## INFORME DE FISCALIZACIÓN AMBIENTAL

### CENTRAL TERMoeLECTRICA BOCAMINA

### DFZ-2013-34-VIII-RCA-IA

**Imagen 9:** Diagrama de Flujo a mano alzada del Sistema de Tratamiento de RILes realizado base a lo observado en terreno (Fuente: elaboración Propia).

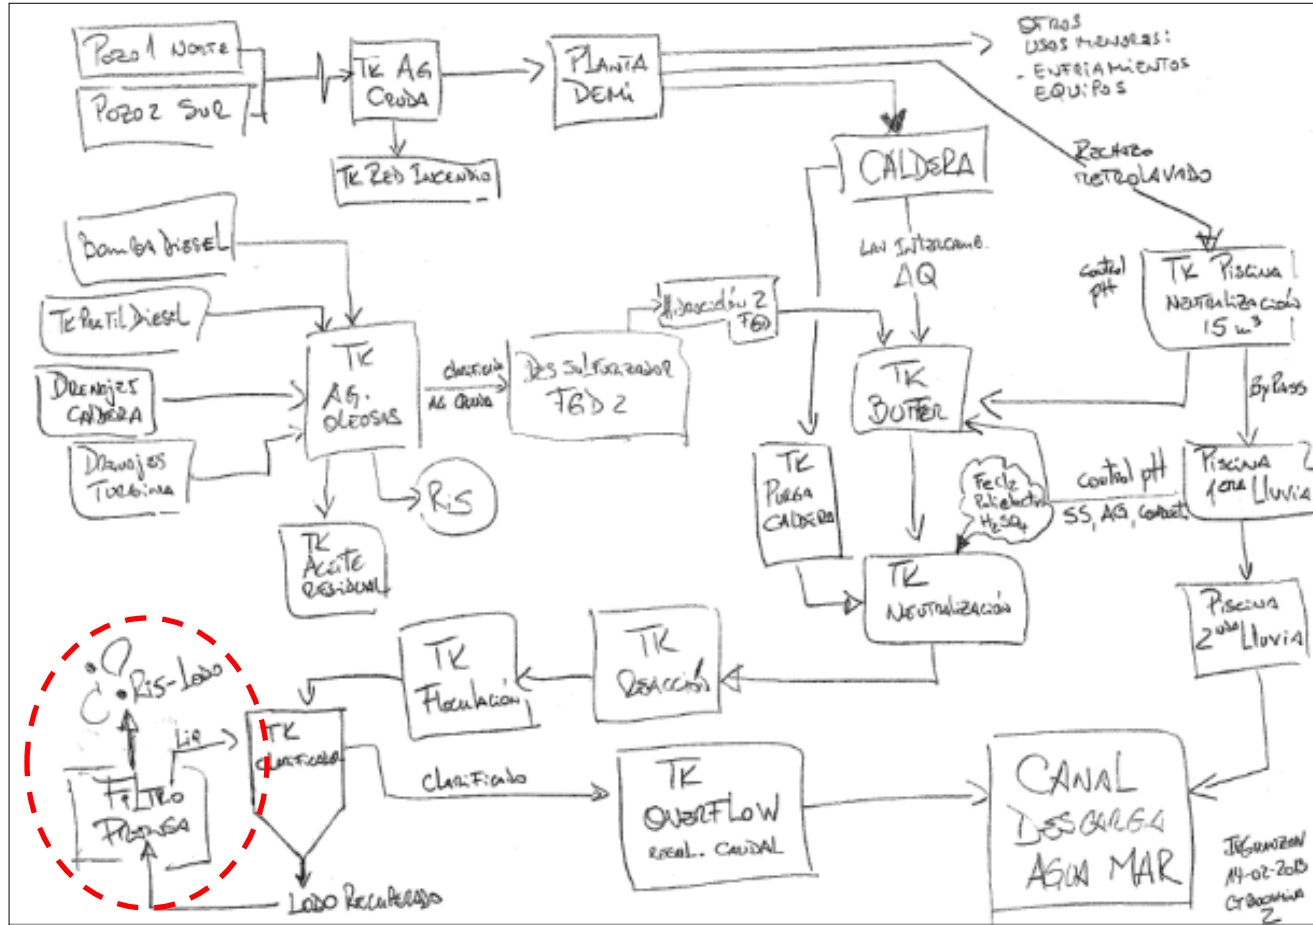
La imagen 9 corresponde a un diagrama de flujo realizado en base a lo observado en la Planta de Tratamiento de RILes, durante las actividades de inspección, e incluye las unidades y procesos reconocidos.

**Imagen 10 :** Ubicación espacial de la descarga CT Bocamina

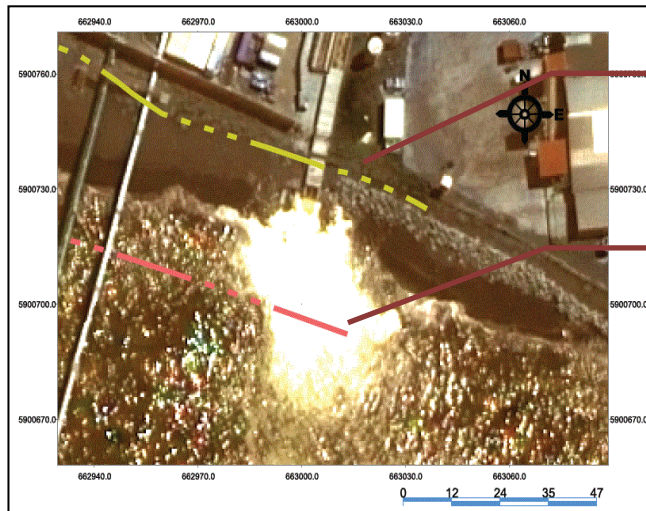
**Imagen 10 Arriba.** Se presenta la ubicación de la descarga de agua de CT Bocamina en la bahía de Coronel.

**Imagen 10 Abajo** Se presenta el detalle de la descarga de RILes, la cual corresponde a la superposición de una imagen satelital multiespectral Worldview-2 (2013), y el plano que fija la línea de playa en sector Lo Rojas, mediante Resolución D.G.T.M. Y M.M. ORDINARIO N° 12200/27 V.R.S de fecha 11 de agosto de 2008.

En la imagen se observa que la descarga se emplaza en terrenos de playa.

**Imagen 11:** Plano en perspectiva de la descarga CT Bocamina Unidad II.

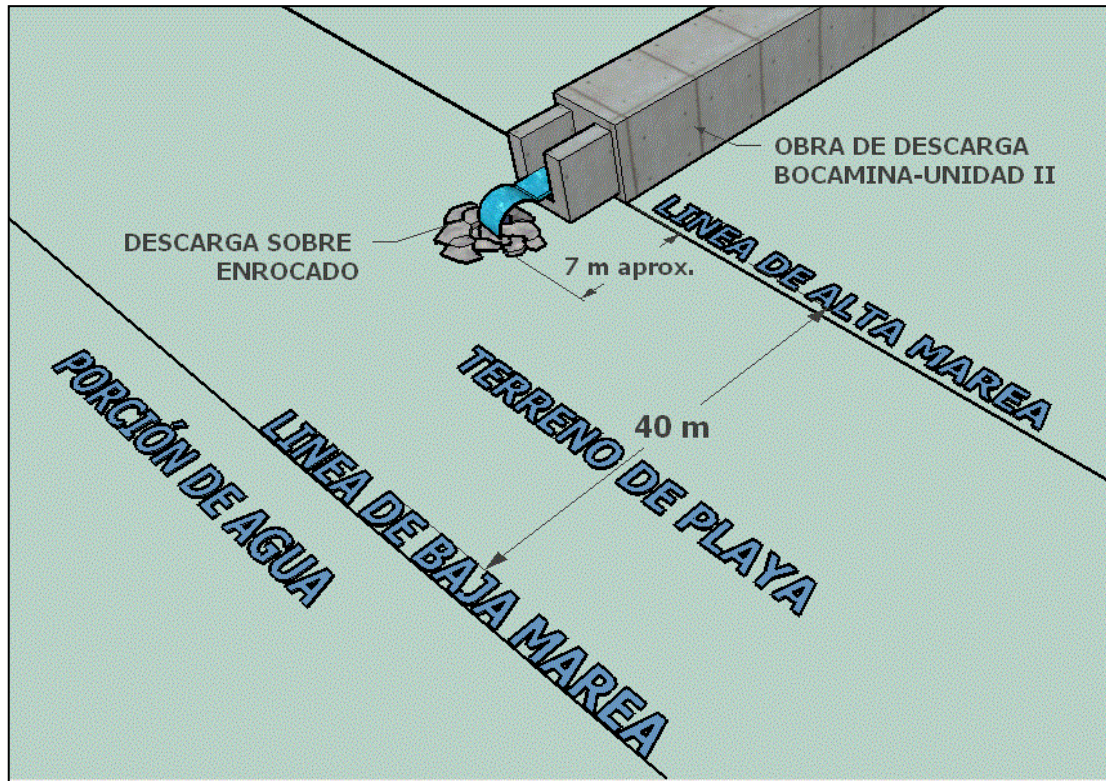
Plano en perspectiva de la disposición actual de la descarga de la Unidad II de CT Bocamina. El esquema considera la línea de playa en sector Lo Rojas, establecida mediante Resolución D.G.T.M. Y M.M. ORDINARIO N° 12200/27 V.R.S de fecha 11 de agosto de 2008. Como se observa en el plano la descarga ocurre en terreno de playa.

**Imagen N° 13:** Plano de la aducción presentado en EIA (RCA N° 206/2007)

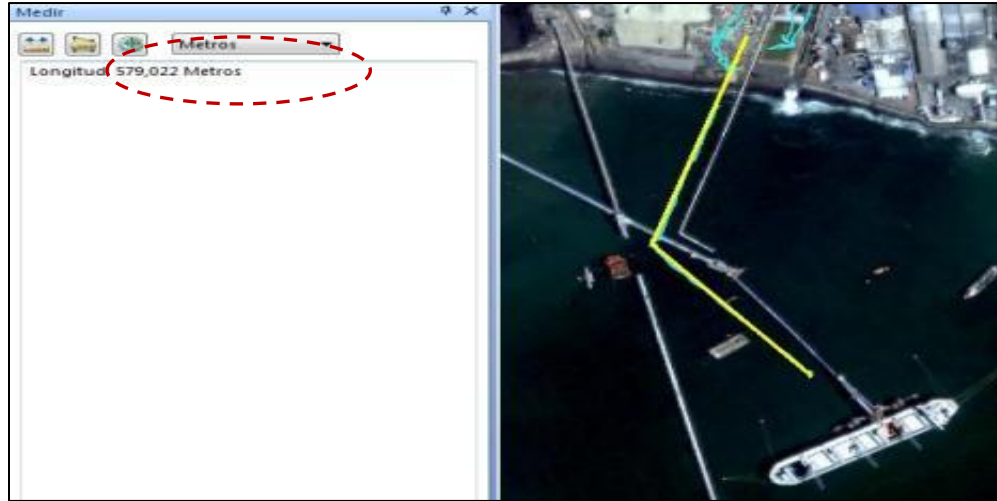
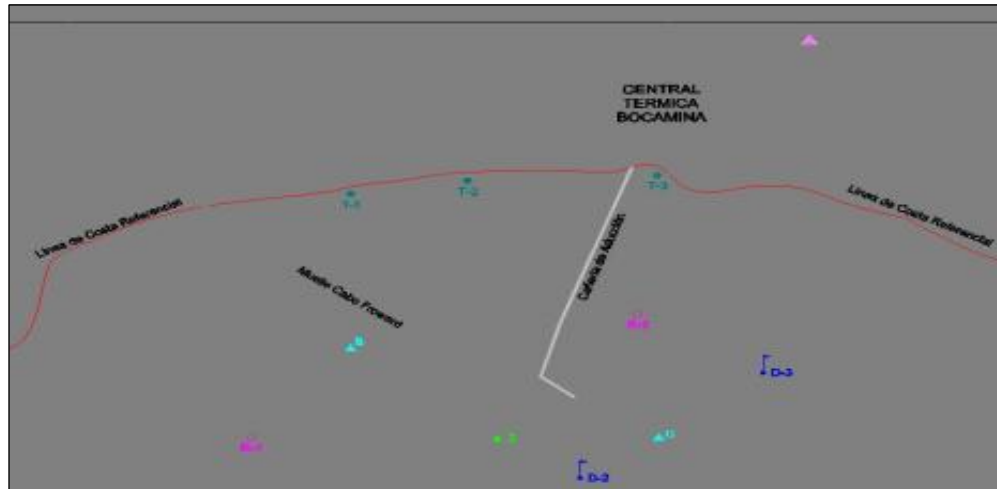
En la Imagen 12 se observa el Track GPS (línea amarilla) realizado en base a los datos captados en terreno y desplegado en el programa ArcGis Explorer.

En la ventana izquierda "Regla", es posible observar la extensión aproximada del trazado medido en terreno (Cuadro en rojo) que conforme a lo dispuesto en la Resolución Exenta N° 324/2009 alcanza aproximadamente los 580 m y coincide con el plano presentado en la consulta de pertinencia asociado a ésta.

En la imagen 13 se observa el plano ingresado en EIA aprobado mediante RCA N° 206/2007, donde se observa que la geometría de la tubería de aducción es totalmente distinta a lo observado en terreno.

En la Imagen 14 se observa el plano con el nuevo trazado presentado por el titular en la consulta de pertinencia asociada a la Resolución Exenta N° 324/2009, que coincide con lo observado en terreno durante la inspección.

**Gráfico 3.** Caudales diario promedio de la Unidad II CT Bocamina

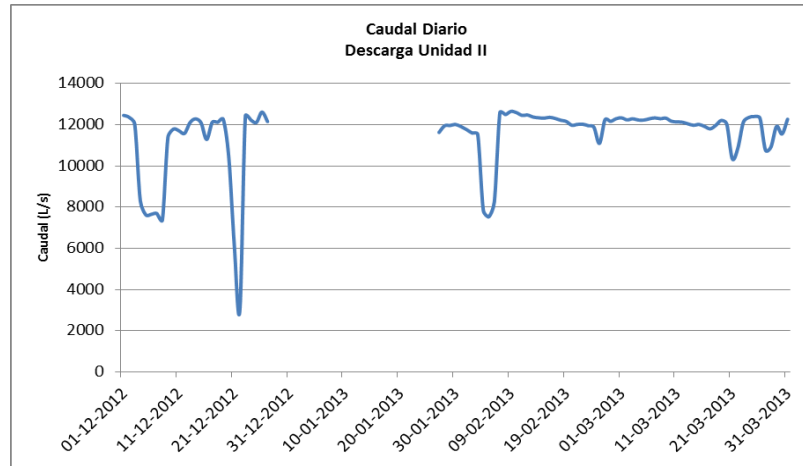
Del análisis se puede indicar que no se presentan valores de caudal diario para el período comprendido entre 28 de diciembre de 2012 hasta el 26 de enero de 2013, situación que se observa en el Gráfico 3.

Frente a lo anteriormente señalado, se constata que en la Carta ENDESA GETB N° 300/2013 no se acredita la falla del caudalímetro, ni presenta métodos alternativos para estimar el caudal.

Del examen de la información de los caudales informados, se constatan valores de caudales para la Unidad II, que se presentan fuera del rango establecido por la RCA 206/2007 de COREMA Biobío (Considerando 4.2.4. Pág. 43) correspondiente a 45.096 m<sup>3</sup>/hr. Cuyas fechas y valores informados, se presentan en la Tabla 4.

**Imagen 18.** Esquema del Sistema de Drenes constatado al momento de la inspección

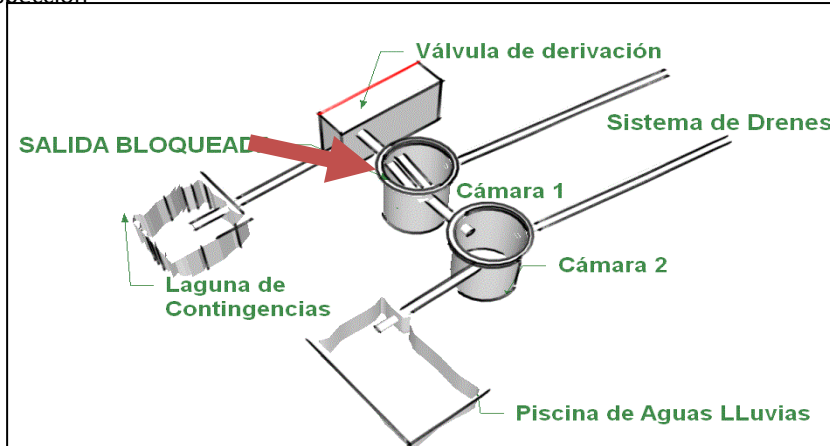
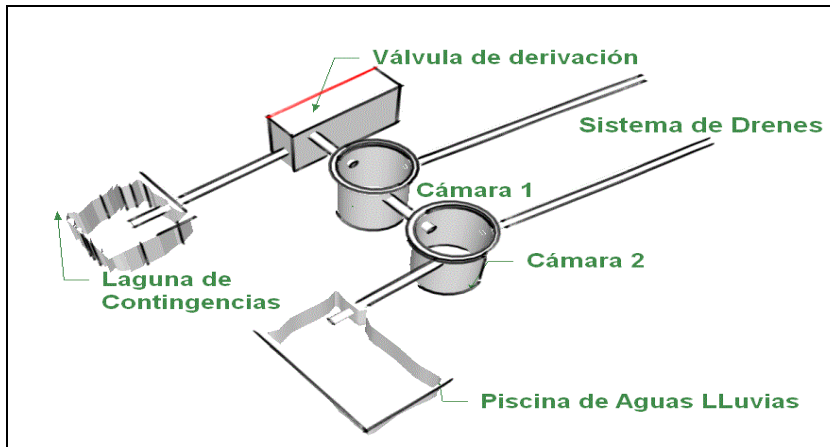
Se realiza inspección visual y captura fotográfica de los canales perimetrales (Punto 8.2. Fotografía 30).

**Imagen 21.** Imagen Satelital Worldview-2 del año 2013 comparada con Plano 06337-09-01-IIMT-PLN-010 V2, presentado en el Anexo H de la EIA asociada a la RCA N° 206/2007 (Línea roja señala diferencias en la ubicación de la Chimenea de la Unidad 2).

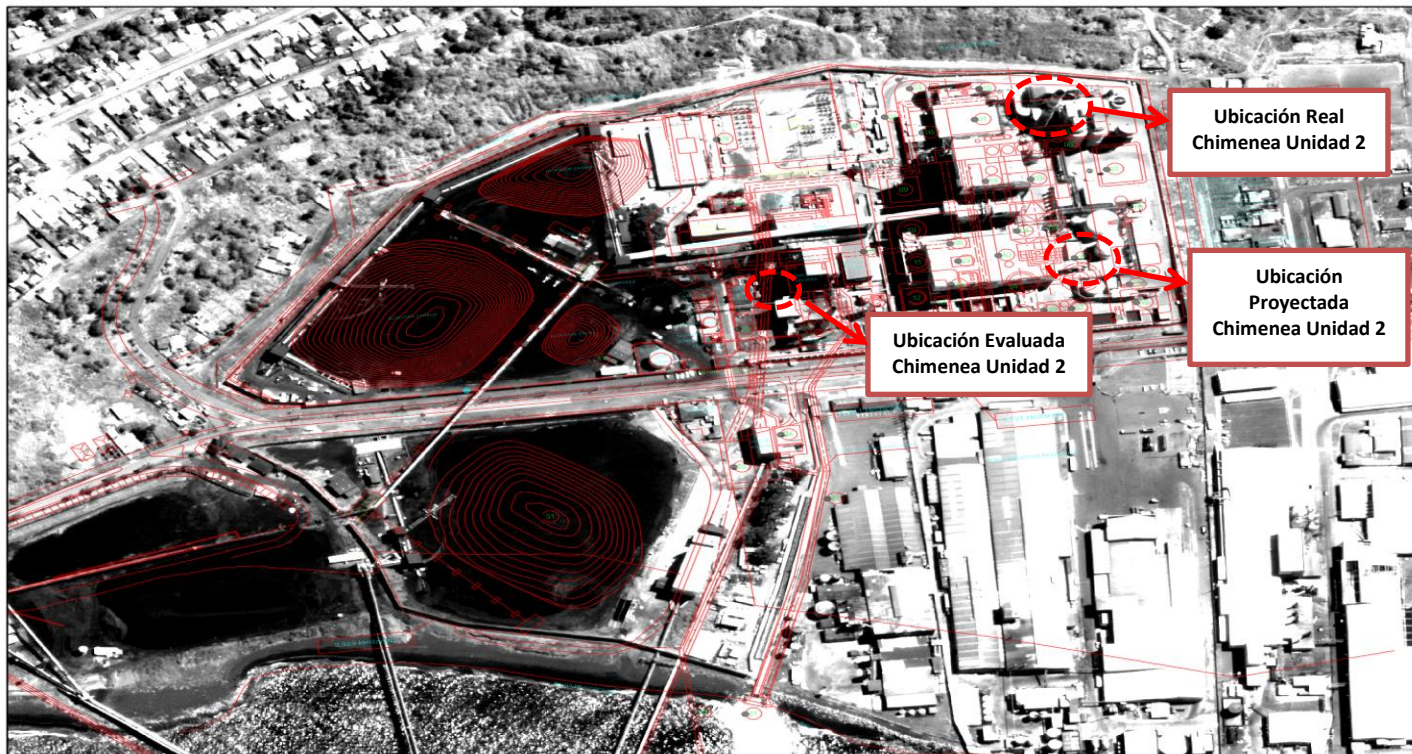
Como se observa en las Imágenes 20 y 21, la ubicación de la chimenea de la Unidad 2 ha sido modificada respecto de la descripción del proyecto. Además, difiere de la ubicación indicada en la evaluación de calidad de aire (Anexo B calidad de aire, punto 2.1 datos generales, del EIA Ampliación Central Termoeléctrica Bocamina Segunda Unidad, modelación de dispersión atmosférica de contaminantes), emplazándose aproximadamente a unos 200 m lineales de la ubicación evaluada en la modelación atmosférica de contaminantes, y aproximadamente a 150 m de la ubicación establecida en el Plano de Detalle de Ubicación de Proyecto.

Esta modificación puede generar un desplazamiento similar de los puntos de máximo impacto para cada contaminante evaluado, y un cambio en las concentraciones estimadas para esta (disminución o este aumento). En consideración a lo anterior, no es posible cuantificar exactamente el impacto que tendría esta modificación en los resultados de la evaluación realizada (ya que no es posible replicar la modelación), pero si es posible afirmar que esta situación disminuye la certeza de la misma y por ende de los resultados completos de la evaluación del impacto en la calidad del aire.
